# 改善箇所説明図

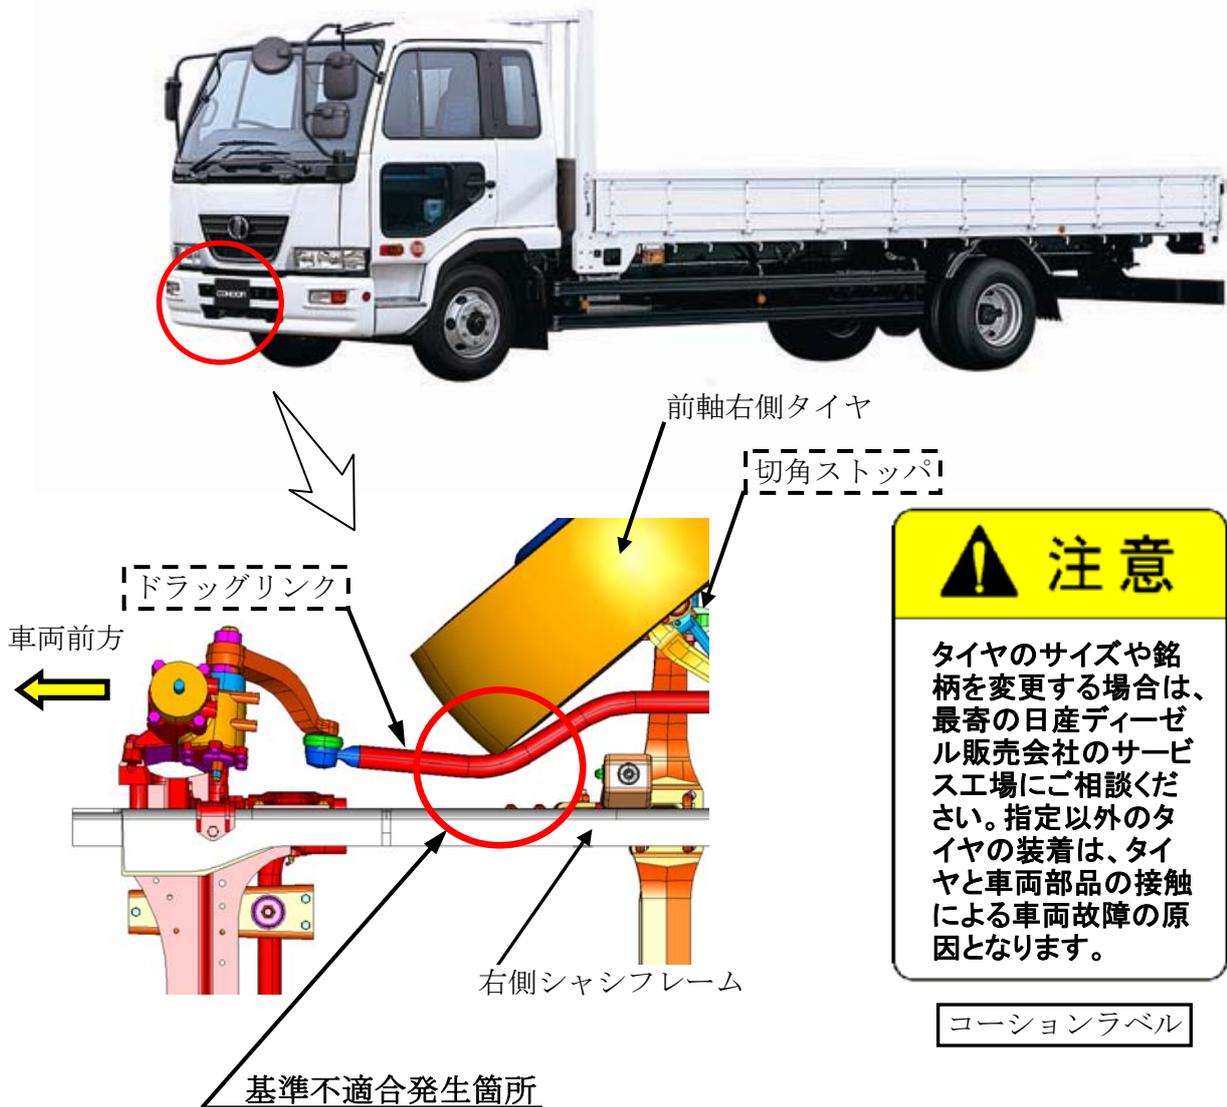
タイヤの切角が不適切なため、スタッドレスタイヤを装着してハンドルを最大限度まで切った状態で走行した場合、タイヤがドラッグリンクと接触することがある。そのため、そのままの状態で使用を続けると、当該リンクの接触部分に錆が発生し、損傷するおそれがある。

全車両、タイヤを点検し、接触するおそれのあるタイヤを装着している車両は、切角ストッパを変更するとともに、ドラッグリンクに接触痕がある場合は、新品と交換する。尚、全車両、コーションラベルを運転席側ドア開口部に貼付する。

識別：ドラッグリンク前端に、白色ペイントを塗布する。
